Veřejná zakázka: „Zhotovitel stavby Moravian Science Centre Brno“

Věc: Dodatečné informace č. X k zadávacím podmínkám

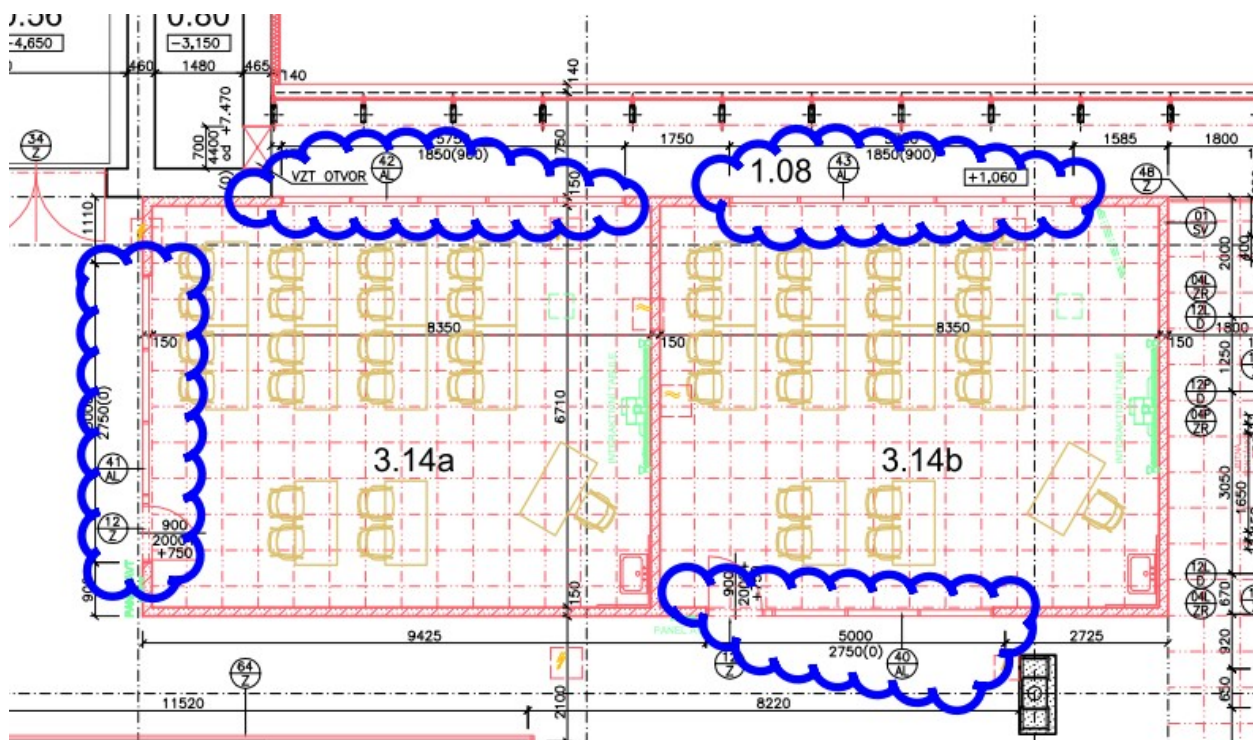
SO 01 Modernizace objektu

V položkovém rozpočtu SO 01 v oddílu 770 Konstrukce systémové z Alu profilů jsou uvedeny položky:

770	Al/40	Vnitřní pevná prosklená stěna 4800/2750 mm, Al/sklo vč. doplňků a provedení dle popisu - D+M
771	Al/41	Vnitřní pevná prosklená stěna 4800/2750 mm, Al/sklo vč. doplňků a provedení dle popisu - D+M
772	Al/42	Hliníkové vnitřní okno, 5750/1850mm, Al/sklo vč. doplňků a provedení dle popisu - D+M
773	Al/43	Hliníkové vnitřní okno, 5750/1850mm, Al/sklo vč. doplňků a provedení dle popisu - D+M

Dle námi provedené kontroly podle zadávací dokumentace Výpis výrobků PSV je rozpor s výkazem výměr.

40 AL	VNĚJŠÍ PROSKLENÁ STĚNA S DVEŘMI JEDNOKŘÍDLOVÝMI A NADSVĚTLÍKEM - OKENNÍ MODULY S DVOJITÝM ČIRÝM PROSKLENÍM NA CELOU VÝŠKU PŘÍČKY, SKLO OSAZENO V AL RÁMU - 2 X CONNEX 6,4MM, SKLO ČIRÉ BEZ ŽALUZIE; VIDITELNÉ PROFILY Z HLINÍKOVÉ SLITINY S POVRCHOVOU ÚPRAVOU PRAŠKOVÝM LAKOVÁNÍM KOMAXIT - DLE RAL 9006 - SE SIGNALIZAČNÍMI PÁSKAMI VIDITELNÝMI PROTI POZADÍ, (např. PRUH VYPÍSKOVANÝCH ZNAČEK) DLE VYHL.398/2009 Sb. - DVEŘNÍ MODUL JE TVOŘEN SYSTÉMOVOU ZÁRUBNÍ PRO BEZFALCOVÉ SYSTÉMOVÉ DVEŘE SE SHODNOU POVRCHOVOU ÚPRAVOU JAKO OSTATNÍ HLINÍKOVÉ PROFILY. DVEŘNÍ KŘÍDLO BUDE UCHYCENO PŘES STAVITELNÉ PANTY PRO BEZFALCOVÉ DŘEVĚNÉ DVEŘE, KTERÉ UMOŽŇUJÍ JEHO SEŘÍZENÍ VE TŘECH SMĚRECH. DVEŘNÍ KŘÍDLO JE PLNÉ, BEZ PROSKLENÍ. DVEŘE BUDOU OSAZENY KOVÁNÍM KLIKA - KLIKA, DĚLENÁ ROZETA S POVRCHOVOU ÚPRAVOU KARTÁČOVANÁ NEREZ. SOUČÁSTÍ JE I DVEŘNÍ ZARÁŽKA ZE STEJNÉHO MATERIÁLU.
41 AL	VNĚJŠÍ PROSKLENÁ STĚNA S DVEŘMI JEDNOKŘÍDLOVÝMI A NADSVĚTLÍKEM - OKENNÍ MODULY S DVOJITÝM ČIRÝM PROSKLENÍM NA CELOU VÝŠKU PŘÍČKY, SKLO OSAZENO V AL RÁMU - 2 X CONNEX 6,4MM, SKLO ČIRÉ BEZ ŽALUZIE; VIDITELNÉ PROFILY Z HLINÍKOVÉ SLITINY S POVRCHOVOU ÚPRAVOU PRAŠKOVÝM LAKOVÁNÍM KOMAXIT - DLE RAL 9006 - SE SIGNALIZAČNÍMI PÁSKAMI VIDITELNÝMI PROTI POZADÍ, (např. PRUH VYPÍSKOVANÝCH ZNAČEK) DLE VYHL.398/2009 Sb.

42 AL	VNĚJŠÍ PROSKLENÁ STĚNA S DVEŘMI JEDNOKŘÍDLOVÝMI A NADSVĚTLÍKEM - OKENNÍ MODULY S DVOJITÝM ČIRÝM PROSKLENÍM NA CELOU VÝŠKU PŘÍČKY, SKLO OSAZENO V AL RÁMU - 2 X CONNEX 6,4MM, SKLO ČIRÉ BEZ ŽALUZIE; VIDITELNÉ PROFILY Z HLINÍKOVÉ SLITINY S POVRCHOVOU ÚPRAVOU PRAŠKOVÝM LAKOVÁNÍM KOMAXIT - DLE RAL 9006
43 AL	VNĚJŠÍ PROSKLENÁ STĚNA S DVEŘMI JEDNOKŘÍDLOVÝMI A NADSVĚTLÍKEM - OKENNÍ MODULY S DVOJITÝM ČIRÝM PROSKLENÍM NA CELOU VÝŠKU PŘÍČKY, SKLO OSAZENO V AL RÁMU - 2 X CONNEX 6,4MM, SKLO ČIRÉ BEZ ŽALUZIE; VIDITELNÉ PROFILY Z HLINÍKOVÉ SLITINY S POVRCHOVOU ÚPRAVOU PRAŠKOVÝM LAKOVÁNÍM KOMAXIT - DLE RAL 9006

Žádáme zadavatele, o sdělení, která část dokumentace je závazná pro ocenění?

Jedná se o vnitřní výplně otvorů viz. obr.:

Ve výpisu AI konstrukcí je psáno „vnější“, což je špatně. Jinak ale ostatní informace ve výpisech platí. Položky VV jsou tedy v pořádku.
